## RELAZIONE DELLE CONTRODEDUZIONI ALLE OSSERVAZIONI

**Controdeduzioni relative alle osservazioni sull'opportunità di realizzare l'intervento di impermeabilizzazione del Lago Azzurro (osservazioni 1 e 2).**

Figura 1 – Proposta di intervento di mitigazione dell'habitat 92A0 nel Lago Azzurro (Aree umide di nuova realizzazione) – prima dello stralcio della zona 3

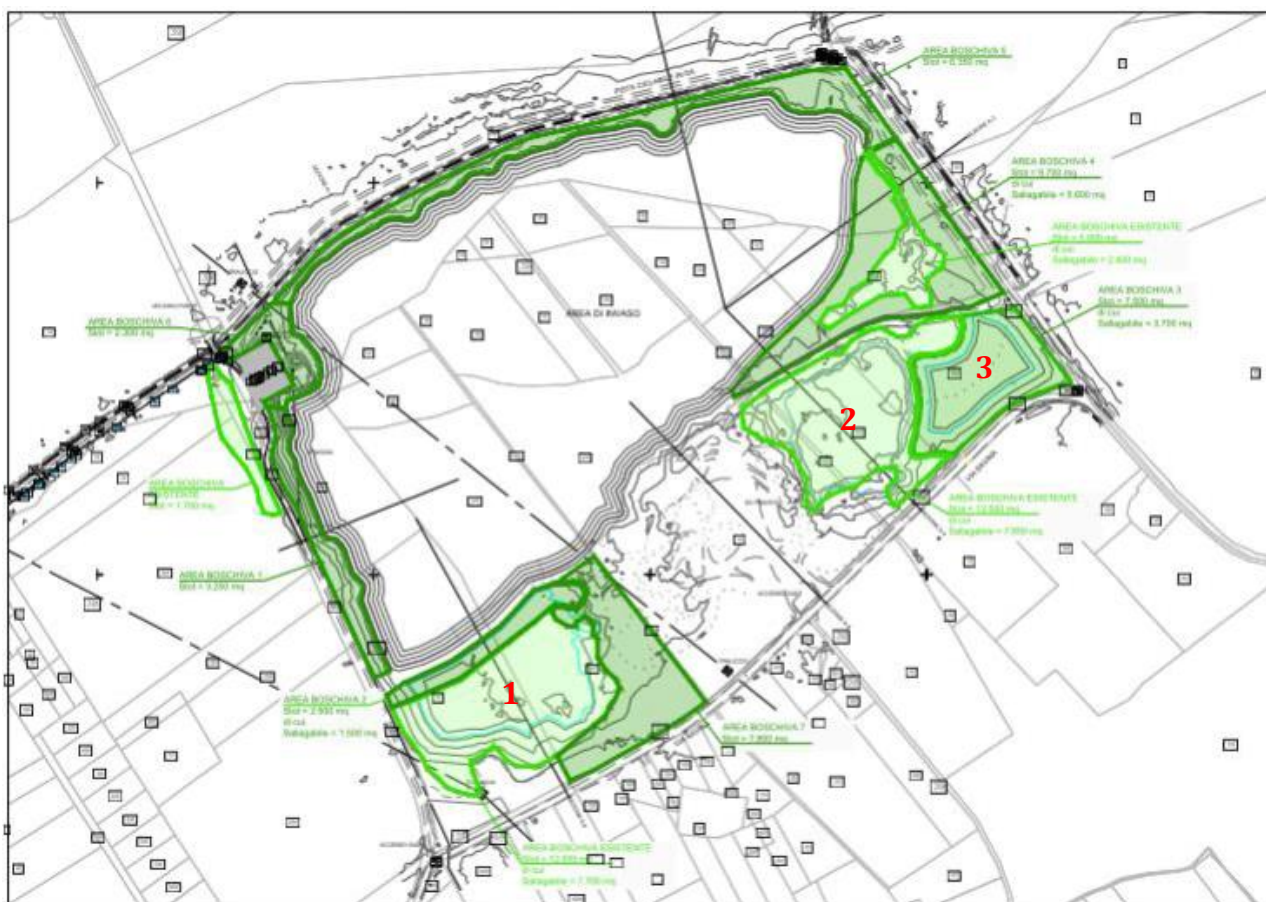
## **Controdeduzioni relative alle osservazioni sulla realizzazione delle aree umide (osservazioni 5 e 6)**

Pur essendo tutto il processo strettamente legato al normale andamento termico ed idrologico stagionale, in considerazione della permeabilità dei terreni inferiore a  $k \times 10^{-7}$  m/s, nelle aree 1 e 2 (rif. figura 1) si può ipotizzare la presenza di un tirante idrico (via via più ridotto) per un periodo massimo di 6 mesi.

Si ribadisce inoltre che le aree umide sono state collocate ove rappresentato in figura in quanto devono essere interconnesse con il lago per poter attingere alla risorsa idrica. La dimensione delle aree 1 e 2 è dettata dalla morfologia del terreno. Per quanto riguarda l'area umida indicata con il n. 3, si evidenzia che la stessa è stata stralciata nella presente fase di integrazioni a causa delle altimetrie non favorevoli, e sostituita con un'area a bosco.

Come misura di mitigazione sull'impatto delle opere di impermeabilizzazione del lago Azzurro sull'habitat protetto presente nell'area si prevede di collegare due aree depresse esistenti con il lago per fare in modo che le stesse vengano allagate quando il lago raggiungerà il livello necessario con un battente variabile, in funzione della stagione e delle esigenze ambientali da perseguire, fino ad un massimo di 2 metri circa. L'allagamento delle aree umide avverrà di norma nei primi mesi primaverili per poi abbassarsi naturalmente e gradualmente in funzione dell'evaporazione ed infiltrazione.

Si precisa che il tirante idrico presente nelle aree umide subirà forti variazioni sia nello spazio dovute alla conformazione irregolare del terreno.

Figura 3 – Posizione dell'impianto di sollevamento

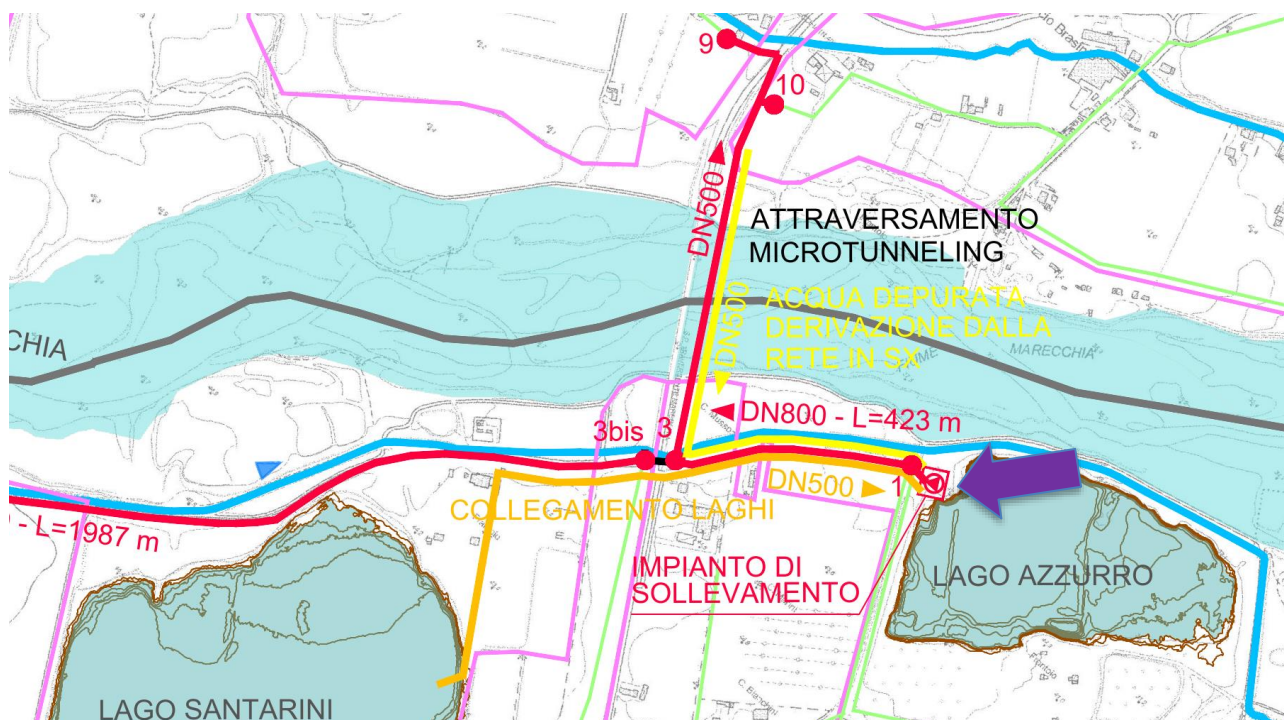
### Controdeduzioni relative alle osservazioni sulla posizione dell'impianto di sollevamento (osservazione 8)

Il sollevamento è ubicato nell'estremo ovest del lago Azzurro, in area Demaniale (come indicato dalla freccia viola in figura 2), in una posizione strategica in considerazione dell'areale da servire e del tracciato delle condotte di progetto.
